2024年1月 日
東京電力ホールディングス株式会社
福島第一原子力発電所

「福島第一原子力発電所 原子力事業者防災業務計画（修正案）」対照表

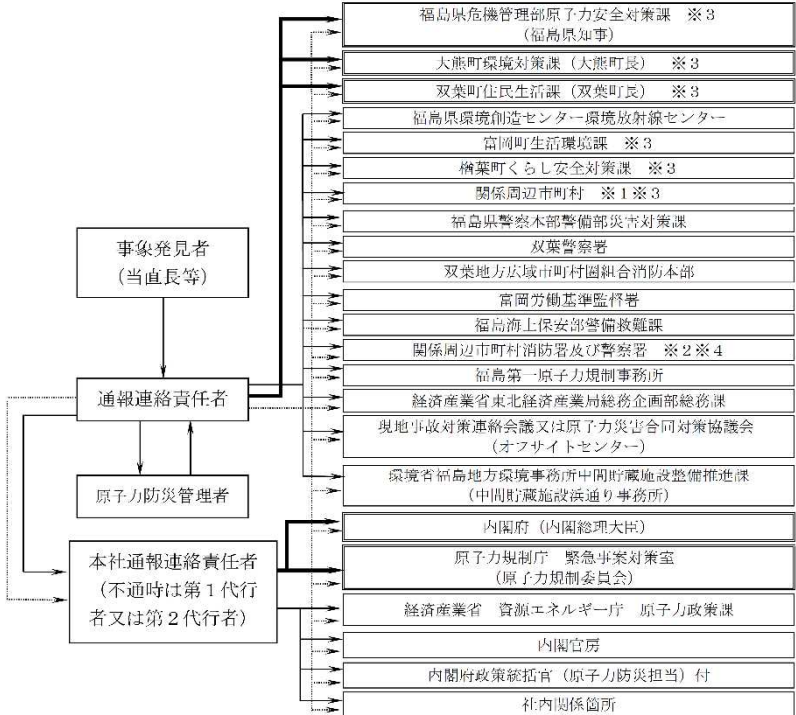
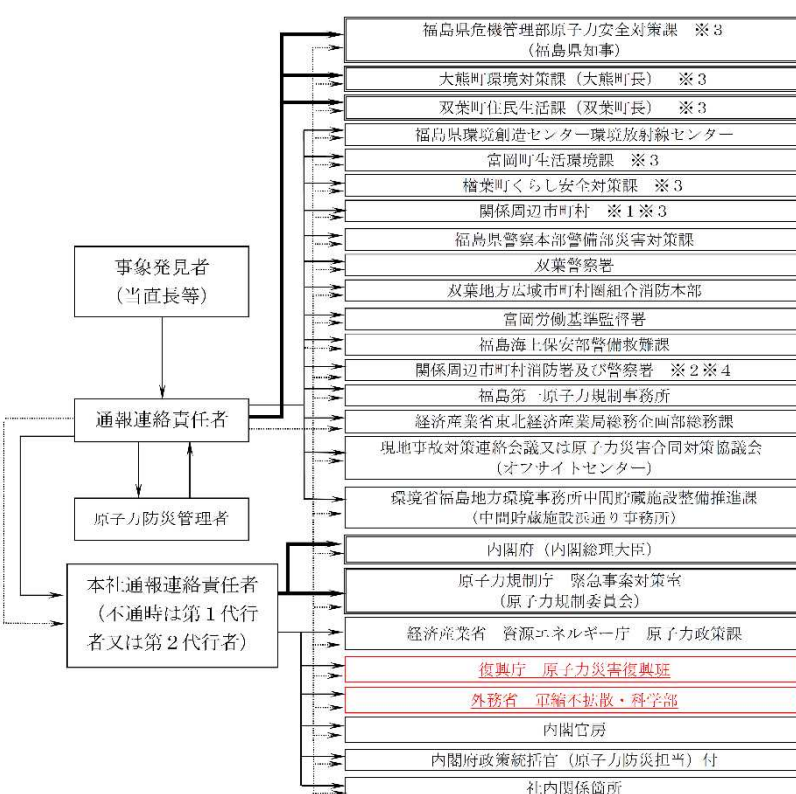
項目 回	年月日	改定内容	備考																			
28	2023年8月30日 (廃炉発官 R5 第78号) ※1 (廃炉発官 R5 第79号) ※2	原子力防災管理者の代行順位及び副原子力防災管理者の役職変更, SPDS 伝送パラメータ項目の追加による改定, 通報連絡様式の見直し	※1内閣総理大臣へ提出 ※2原子力規制委員会へ提出																				
項目 回	年月日	改定内容	備考																				
28	2023年8月30日 (廃炉発官 R5 第78号) ※1 (廃炉発官 R5 第79号) ※2	原子力防災管理者の代行順位及び副原子力防災管理者の役職変更, SPDS 伝送パラメータ項目の追加による改定, 通報連絡様式の見直し	※1内閣総理大臣へ提出 ※2原子力規制委員会へ提出																				
29	2023年3月 日 (廃炉発官 R5 第 号) ※1 (廃炉発官 R5 第 号) ※2		※1内閣総理大臣へ提出 ※2原子力規制委員会へ提出																				
I-11	<p style="text-align: center;">第2章 原子力災害予防対策の実施 第1節 防災体制</p> <p>3. 原子力防災管理者・副原子力防災管理者の職務</p> <p>(1) 原子力防災管理者の職務</p> <p>⑥ 旅行又は疾病その他の事故のため長期に亘り不在となり、その職務を遂行できない場合、副原子力防災管理者であるセンター所長、室長及びその他技術系特別管理職(当直長除く)の中から、別表2-4-2で定める順位により代行者を指定する。</p>	<p style="text-align: center;">第2章 原子力災害予防対策の実施 第1節 防災体制</p> <p>3. 原子力防災管理者・副原子力防災管理者の職務</p> <p>(1) 原子力防災管理者の職務</p> <p>⑥ 旅行又は疾病その他の事故のため長期に亘り不在となり、その職務を遂行できない場合、副原子力防災管理者である 副所長(技術)、センター所長、室長及びその他技術系特別管理職(当直長除く)の中から、別表2-4-2で定める順位により代行者を指定する。</p>	<p>前回改定時に追加した副原子力防災管理者の役職について追記</p>

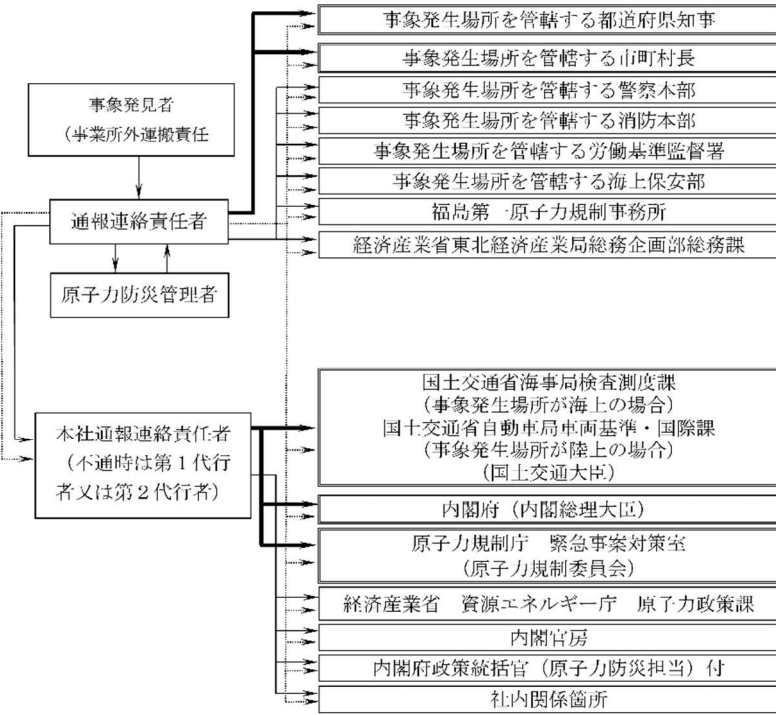
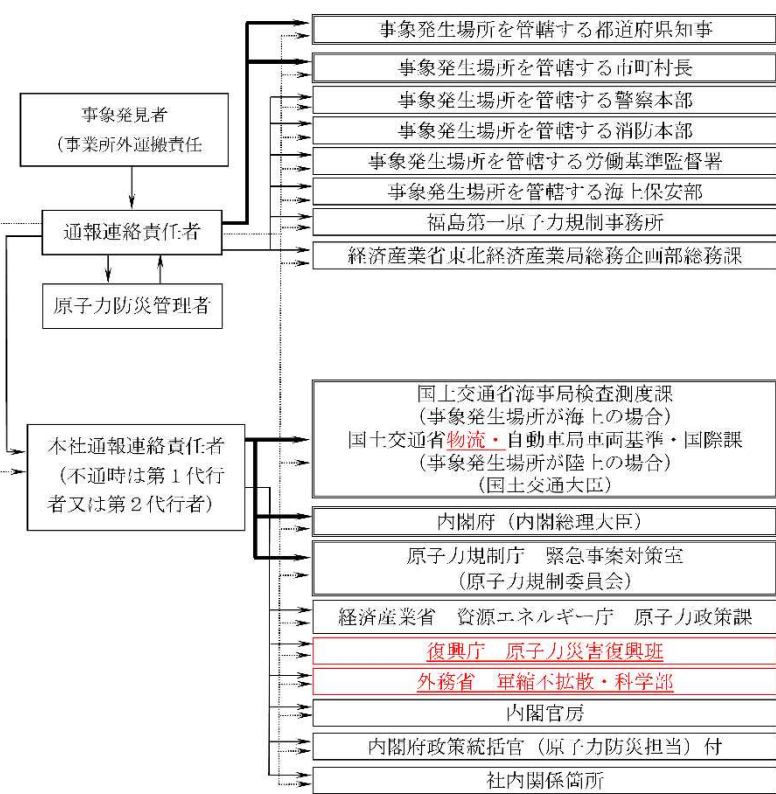
頁	現行	修正	理由
I - 2 6	<p style="text-align: center;">第 2 章 原子力災害予防対策の実施 第 8 節 関係機関との連携</p> <p>3. 地元防災関係機関等との連携</p> <p>地元防災関係機関等（双葉地方広域市町村圏組合消防本部，富岡消防署，浪江消防署，双葉警察署，福島海上保安部及びその他関係機関）と平素から協調し，防災情報の収集及び提供等の相互連携を図る。</p> <p>また，発電所内で医療活動が必要な事態が発生した場合に備え，平素から医療機関と連携するとともに，医師及び関係者が 24 時間常駐する体制の確保ならびに医師及び関係者との原子力災害医療情報の収集・提供等，相互連携を図る。</p>	<p style="text-align: center;">第 2 章 原子力災害予防対策の実施 第 8 節 関係機関との連携</p> <p>3. 地元防災関係機関等との連携</p> <p>地元防災関係機関等（双葉地方広域市町村圏組合消防本部，富岡消防署，浪江消防署，双葉警察署，福島海上保安部及びその他関係機関）と平素から協調し，防災情報の収集及び提供等の相互連携を図る。</p> <p>また，発電所内で医療活動が必要な事態が発生した場合に備え，<u>別表 2 - 5 - 4 に示す資機材を維持管理するとともに</u>，平素から医療機関と連携し，医師及び関係者が 24 時間常駐する体制の確保ならびに医師及び関係者との原子力災害医療情報の収集・提供等，相互連携を図る。</p>	<p>原子力災害医療体制（オンサイト医療）の充実に係る追加</p>
